REPÚBLICA DE PANAMÁ
MINISTERIO DE AMBIENTE

RESOLUCIÓN No. DEIA-IA- 000 - 2022

Por la cual se resuelve la solicitud de evaluación del Estudio de Impacto Ambiental (EsIA), categoría II, correspondiente al proyecto “**VERACRUZ VILLAGE-NERA CONDO SUITES**”, promovido por la sociedad **BLUEFISH HILL CORPORATION**.

Imagen No. 2 Plano del MEF (plano en anexo 3)

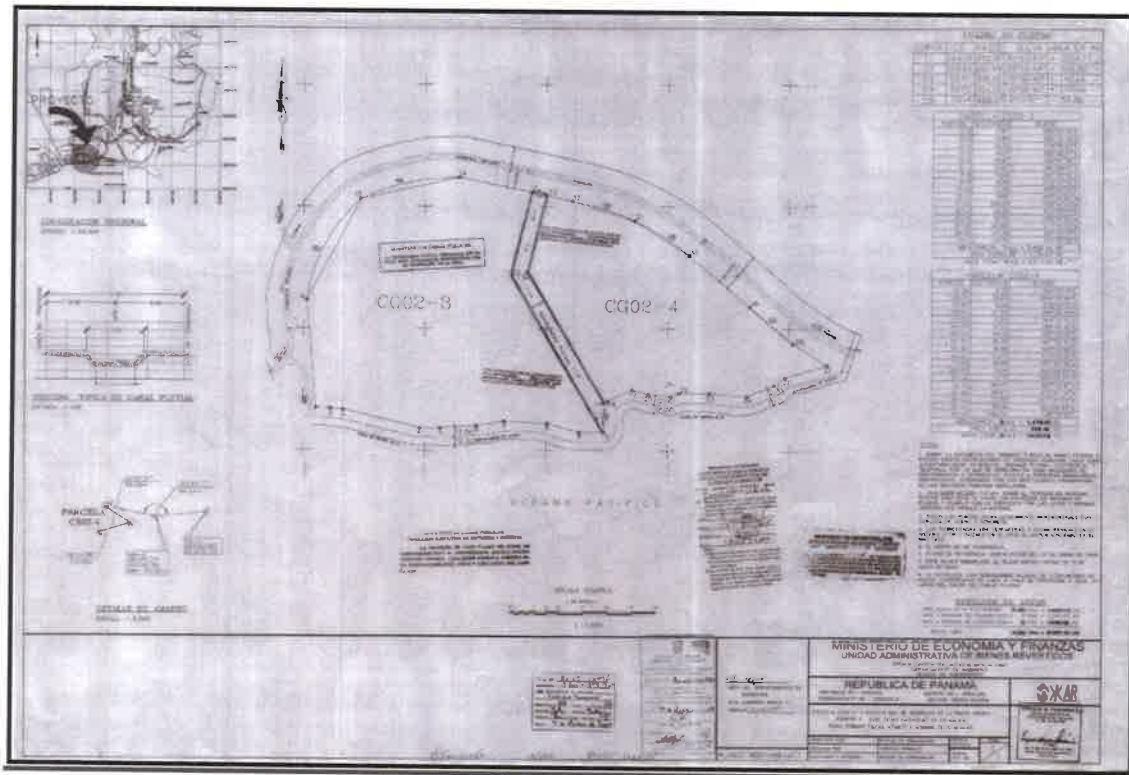
realineamiento, por lo que la zona, a ambos lados de la quebrada en dichas secciones se verán afectadas por estos trabajos en la etapa de construcción.

Los trabajos mencionados se enmarcarán dentro de la servidumbre de 17 metros de ancho que estableció el Ministerio de Economía y Finanzas (MEF) como parte del ordenamiento territorial del área de Veracruz con propósito de desarrollo de infraestructuras turísticas (ver plano en anexo 3).

PLANTA GENERAL

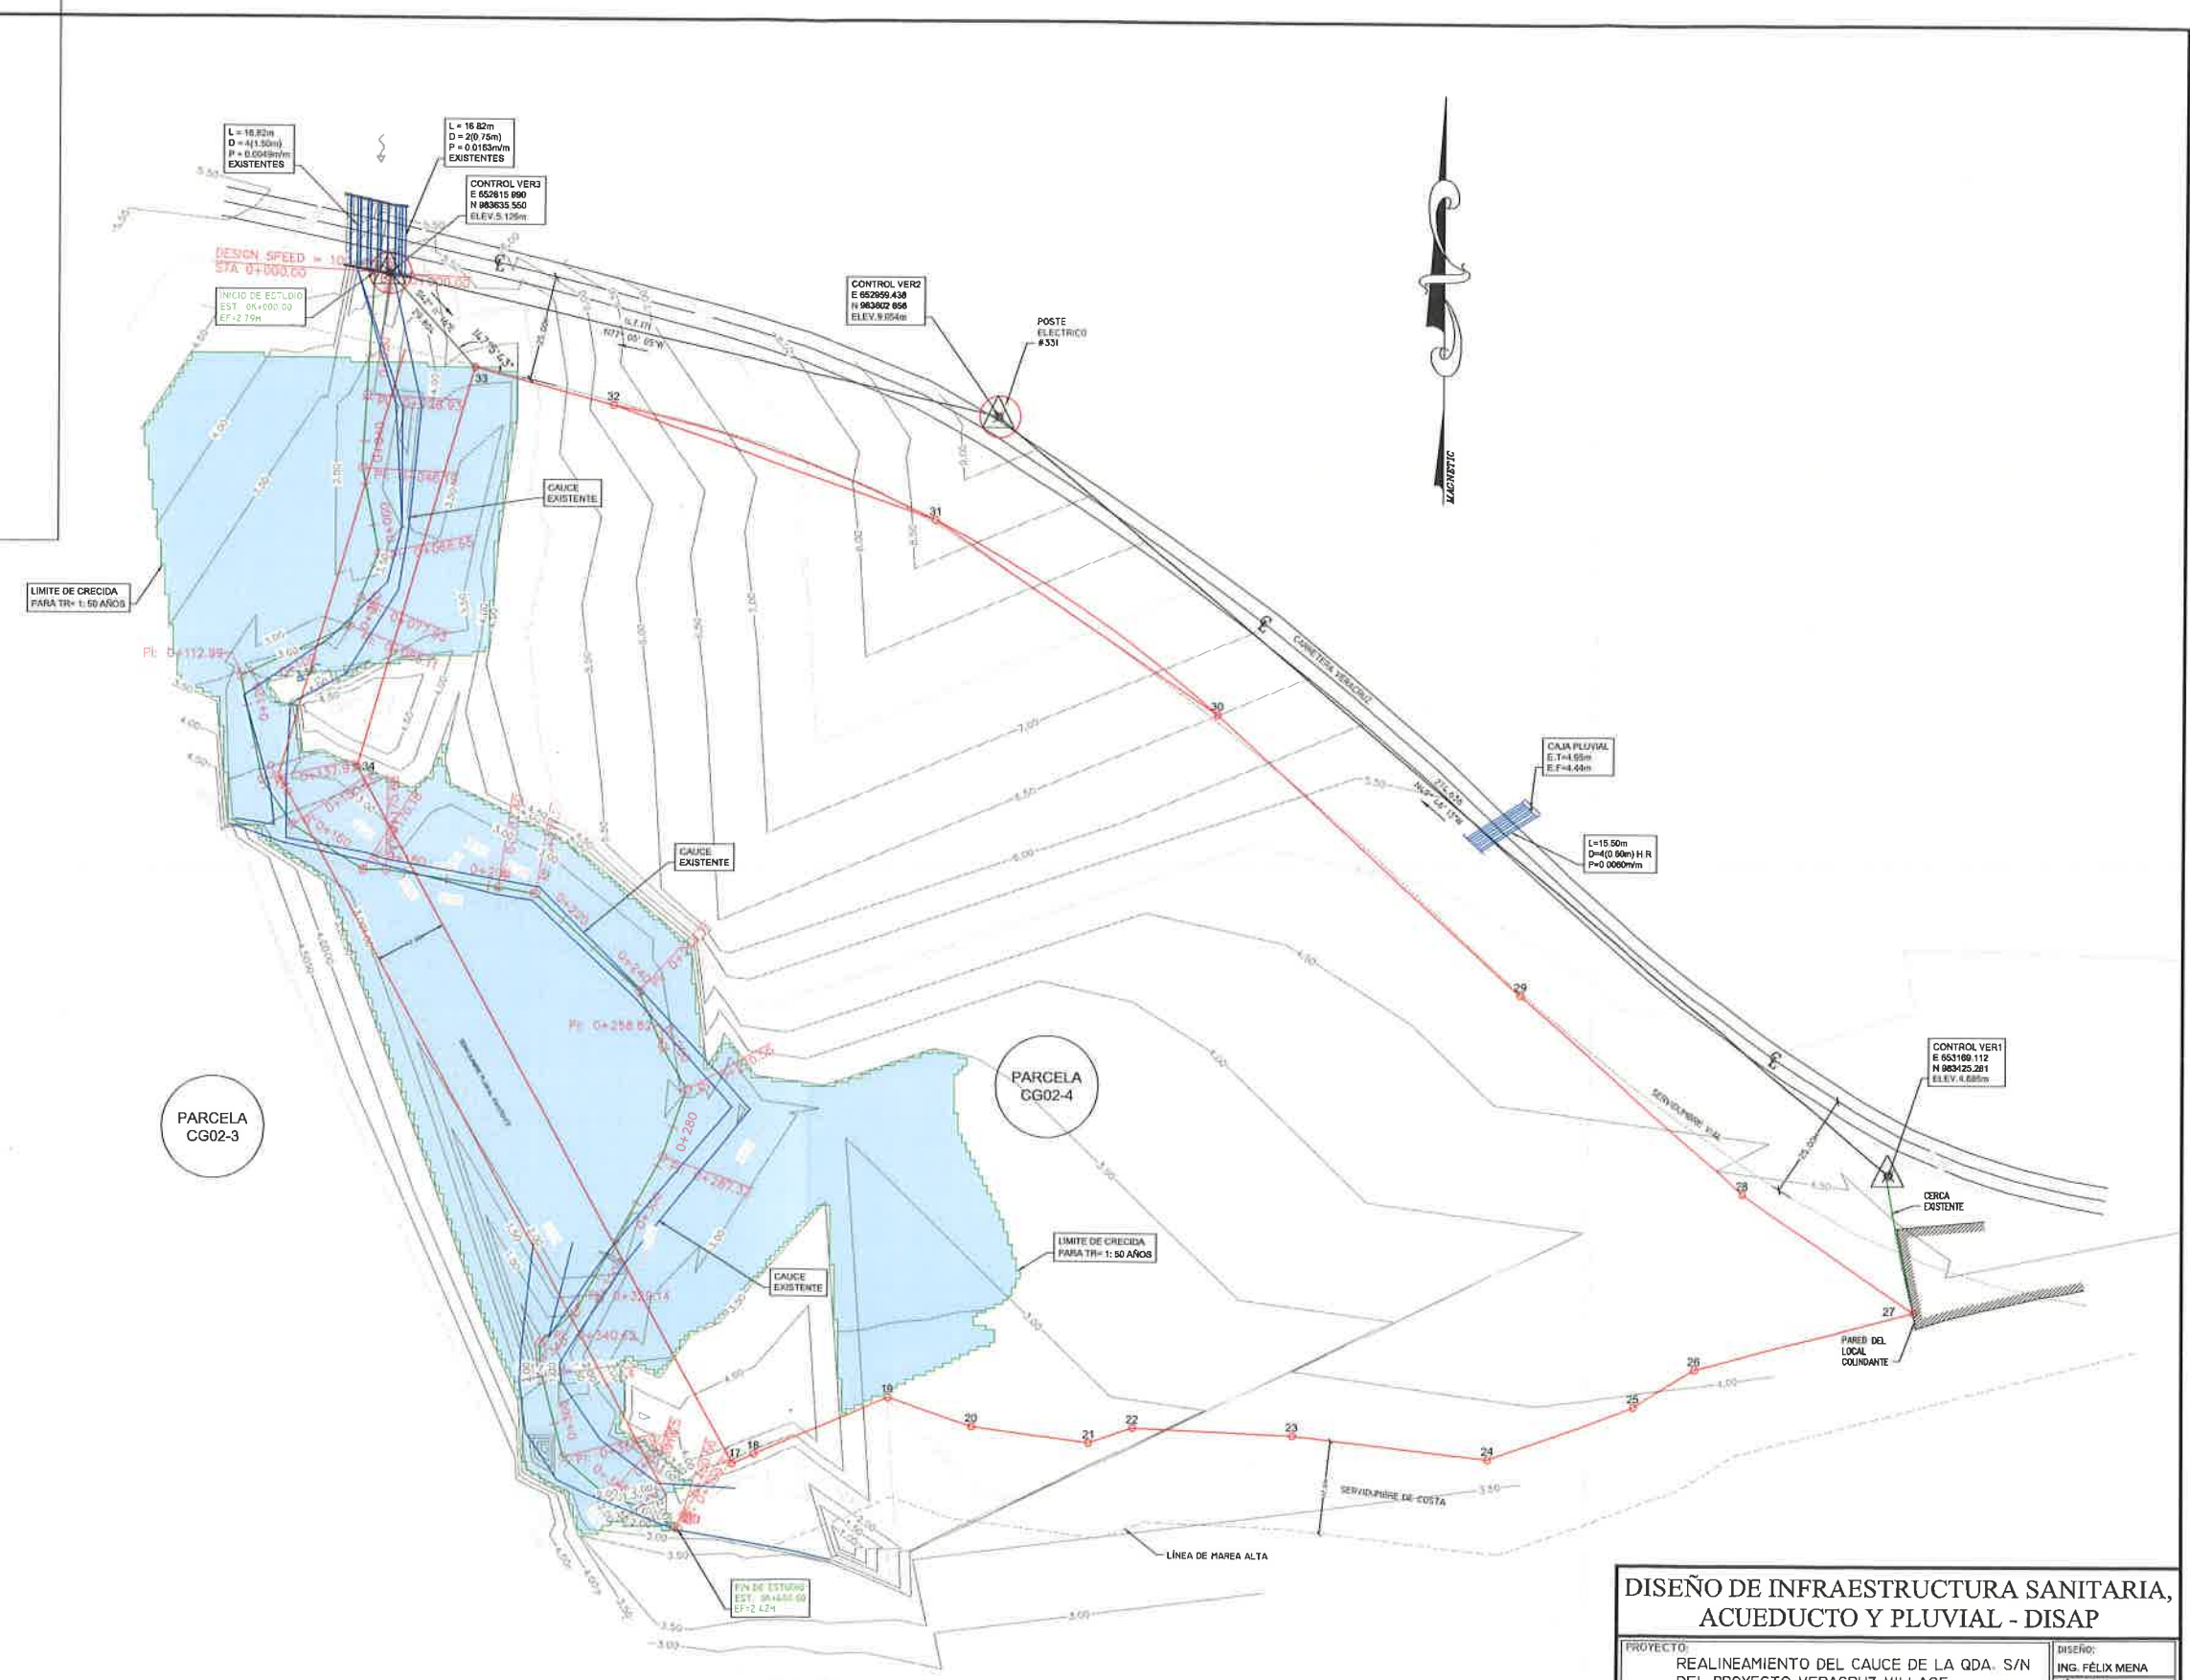
El realineamiento de la quebrada sin nombre, en la servidumbre pluvial establecida para las dos fincas (ver Plano 8071409-017 adjunto), se inicia en la estación 0K+000.00 (salida del cruce pluvial en la calle de acceso a la comunidad de Veracruz) con una elevación de 2.76 metros y termina en la estación 0K+367.93 (ribera de mar) con una elevación de 0.519 metros. Por lo tanto, la pendiente disponible para el nuevo canal es de 0.0061 m/m (ver alineamiento en plano).
